Mercedes-Benz

Actros / Axor / ...

De dubbele plaatkoppeling werd verder ontwikkeld en het ontwerp werd aan de gewijzigde technische eisen aangepast. Het bestaande ontwerp naaf/huls (illustr. 1) werd vervangen door het nieuwe ontwerp met verbindingsplaat (illustr. 2).

Illustr. 1: Bestaand design (voorbeeld)

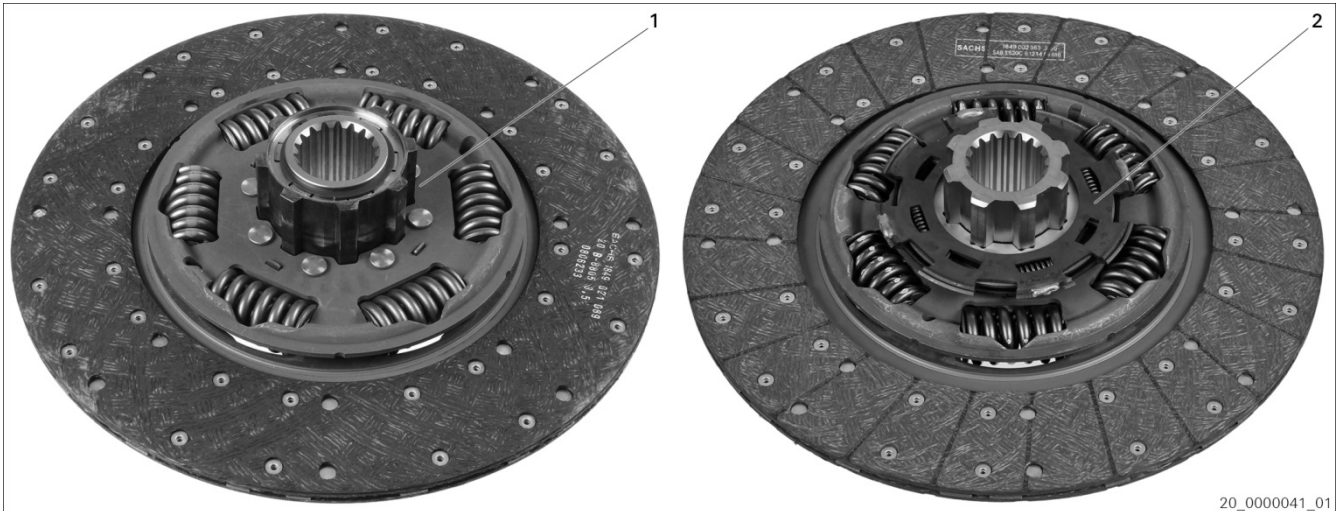
De onderdelen van de verschillende ontwerpen kunnen niet onderling gemengd worden ingebouwd!

Vervangende ketting
3400 121 501 → 3400 700 649
3400 700 355 → 3400 700 648
3488 000 102 → 3488 000 400 + 1878 007 185
